BOLLETTINO - BULLETIN

TECNICO • TECHNICAL	●	GRUPPO • GROUP	**5**
RICAMBI • SPARE PARTS	●	NR • NO	**085**
INFORMAZIONI • INFORMATION		DATA • DATE	**05-16**

MODELS: SIRIUS 700 - SIRIUS 1200 robot

SUBJECT: New motherboard cover

PREMODIFICA - OLD ASSY	POSTMODIFICA - NEW ASSY

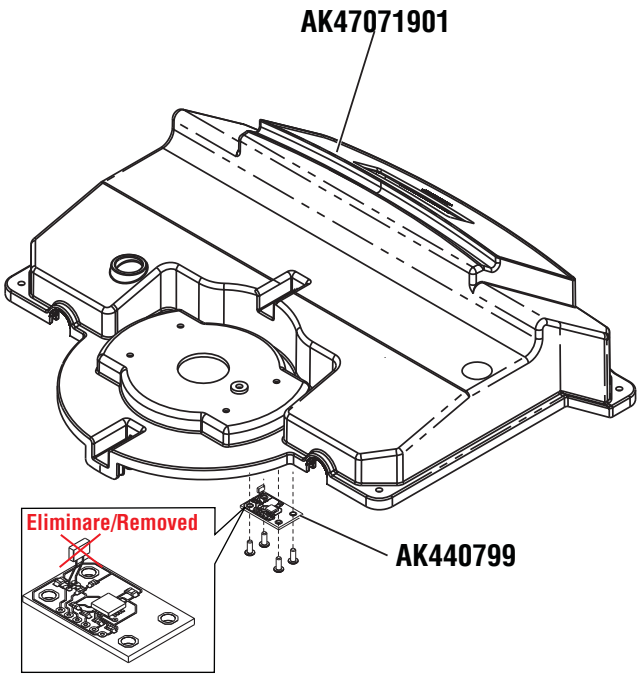
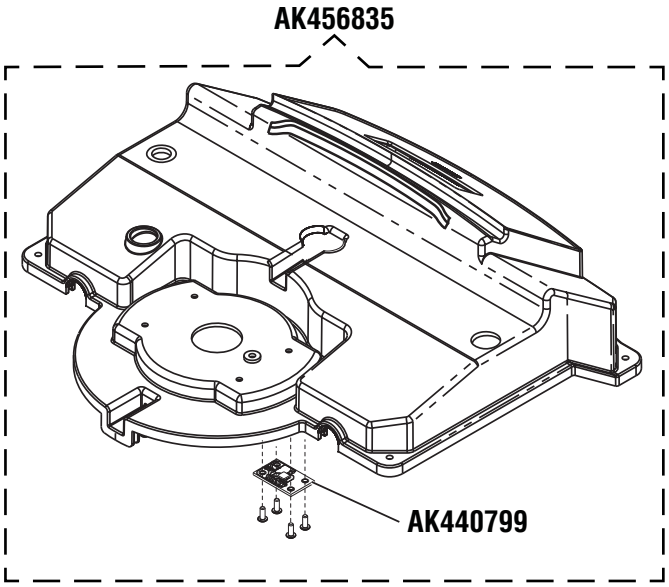
DESCRIPTION: To comply the new safety norm EN 60335-2-107, it has been introduced a new cover for the side impacts detection during robot operation

INTERCHANGEABILITY: Yes, complete assy

PARTS AVAILABILITY: Only the new parts will be supplied as a spare part

CUT-IN DATE: May 2016

PREMODIFICA - OLD ASSY	POSTMODIFICA - NEW ASSY

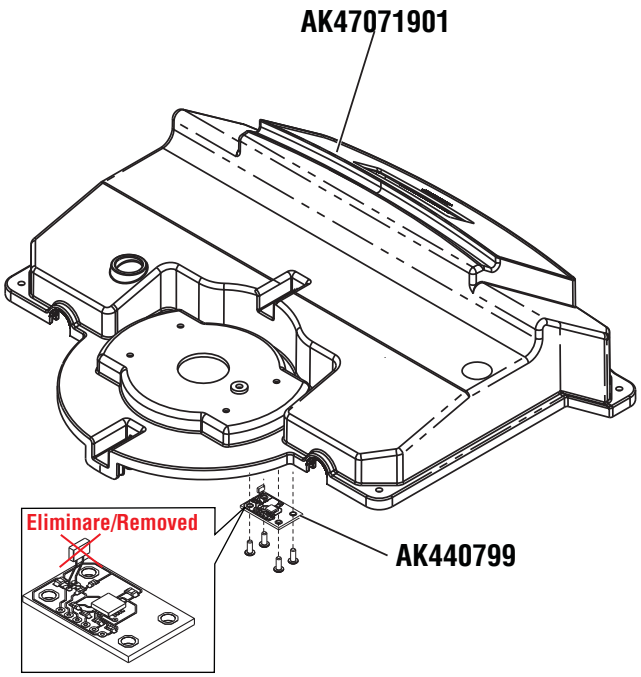
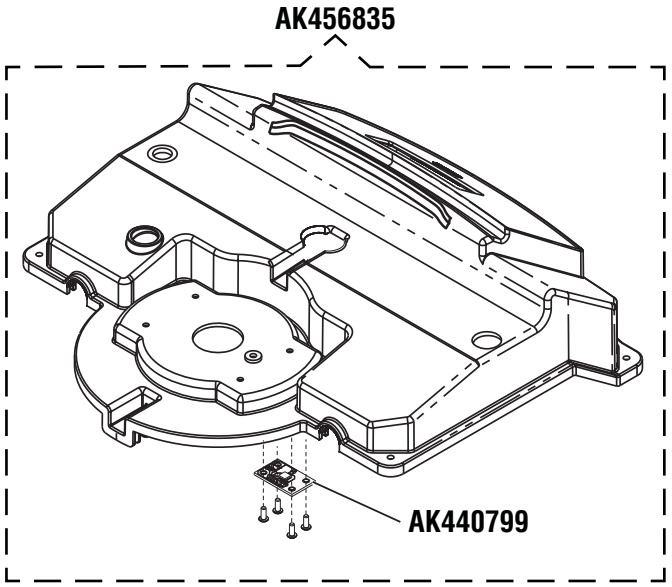
DESCRIPTION: To comply the new safety norm EN 60335-2-107, it has been introduced a new cover for the side impacts detection during robot operation

INTERCHANGEABILITY: Yes, complete assy

PARTS AVAILABILITY: Only the new parts will be supplied as a spare part

CUT-IN DATE: May 2016

PREMODIFICA - OLD ASSY	POSTMODIFICA - NEW ASSY

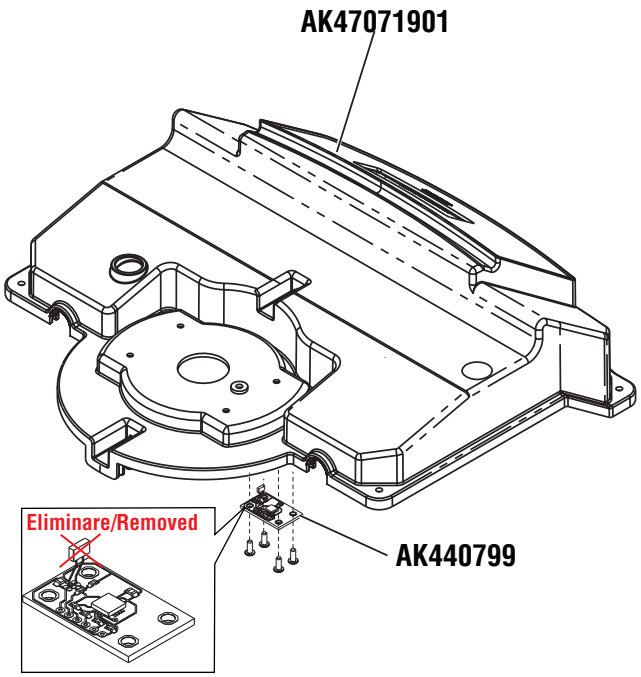
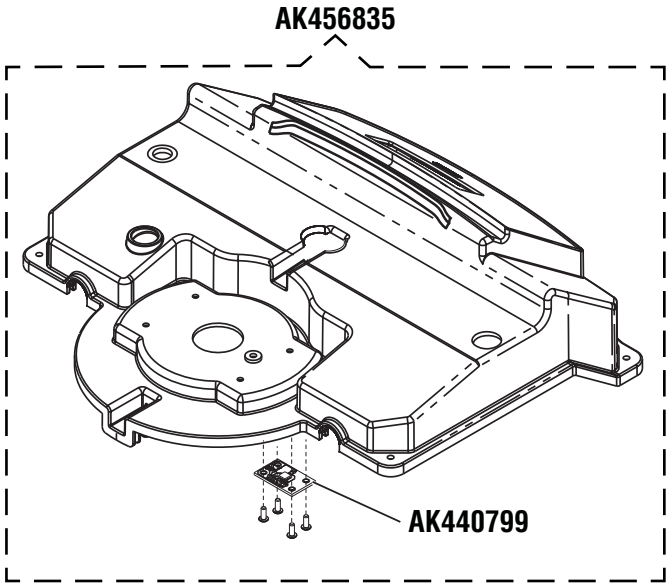
DESCRIPTION: To comply the new safety norm EN 60335-2-107, it has been introduced a new cover for the side impacts detection during robot operation

INTERCHANGEABILITY: Yes, complete assy

PARTS AVAILABILITY: Only the new parts will be supplied as a spare part

CUT-IN DATE: May 2016

PREMODIFICA - OLD ASSY	POSTMODIFICA - NEW ASSY

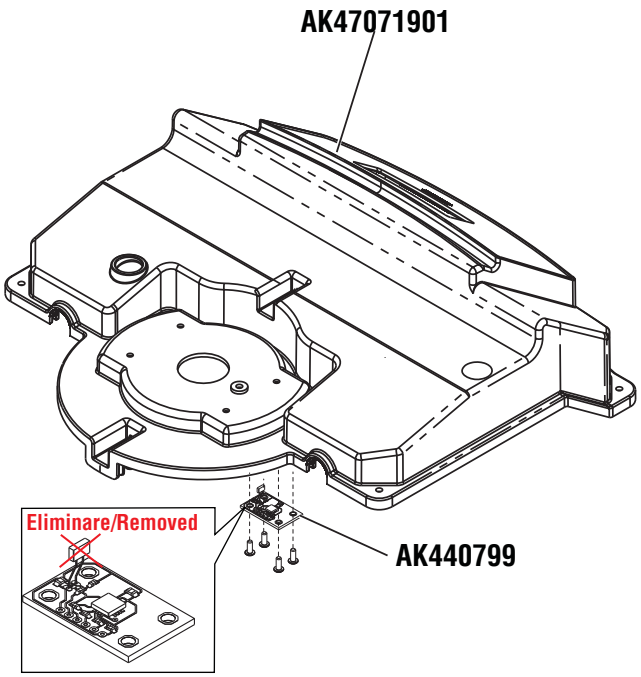
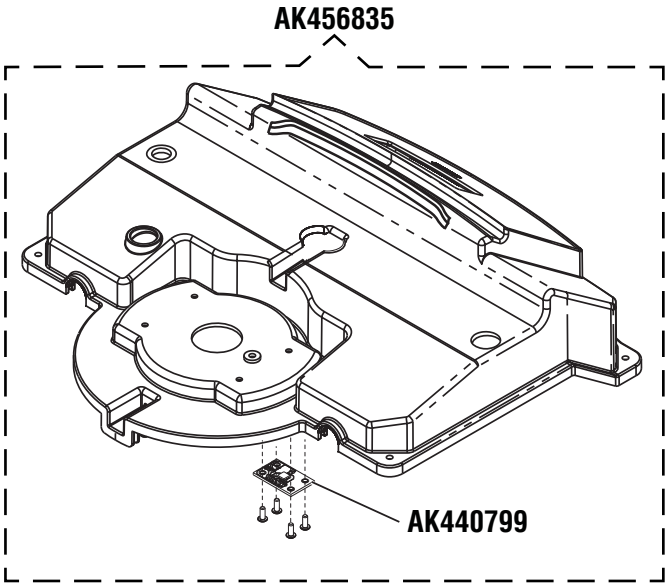
DESCRIPTION: To comply the new safety norm EN 60335-2-107, it has been introduced a new cover for the side impacts detection during robot operation

INTERCHANGEABILITY: Yes, complete assy

PARTS AVAILABILITY: Only the new parts will be supplied as a spare part

CUT-IN DATE: May 2016
